PARECER EIV ed. Home Flowers Residence

PARECER 048/2021 - CEIV

PARECER 048/2021 – CEIV
COMISSÃO PERMANENTE DE ANÁLISE DE ESTUDO DE IMPACTO DE
VIZINHANÇA (CEIV)

Projeto: Home Flowers Residence Área do lote: 20.564,68 m2 (escritura)

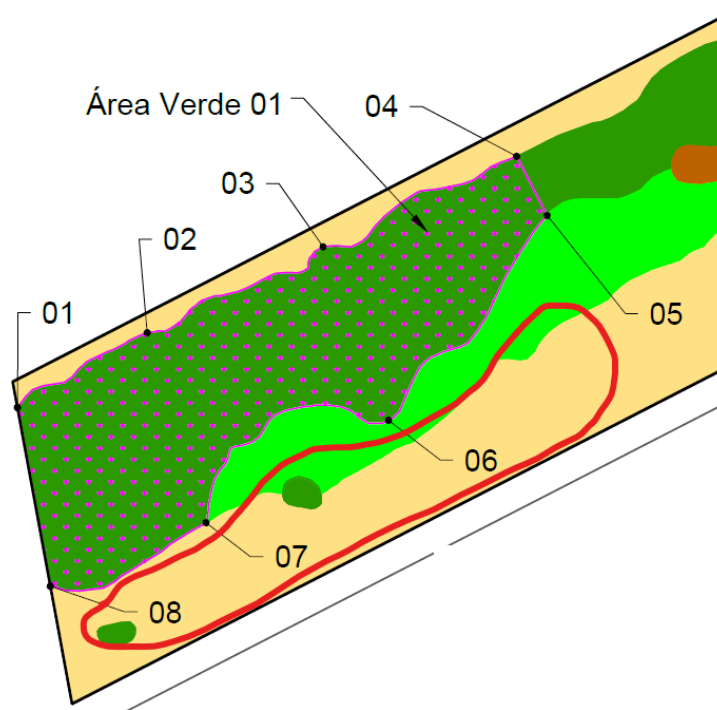
5. Esclarecer qual será o uso da área remanescente de mata nativa, em especial a área circundante à mata preservada.

2ª Consideração da CEIV: A CEIV esclarece que a área que menciona no item 5 não é referente a galeria de drenagem, mas sim da área de mata nativa que será preservada junto ao empreendimento, portanto reitera-se o questionamento.

3ª Consideração da CEIV: Considerando que a área de Mata Nativa em Estágio Avançado de Regeneração não ocupa a totalidade da área remanescente do lote, a CEIV sugere, como medida mitigadora complementar, que seja realizado tratamento paisagístico e de urbanização como praça pública na área do entorno da mata a ser preservada, conforme figura abaixo:

R: Segundo o Diagnóstico Hidrogeológico do Meio Físico a linha de drenagem no terreno não se trata de curso d'água, portanto não haverá área remanescente no leito da canalização.

R: Não haverá uso na área remanescente de mata nativa, esta área será averbada como área verde conforme Termo de Compromisso de Averbação de Área Verde e Mapa de Área Verde presente no Anexo 02.
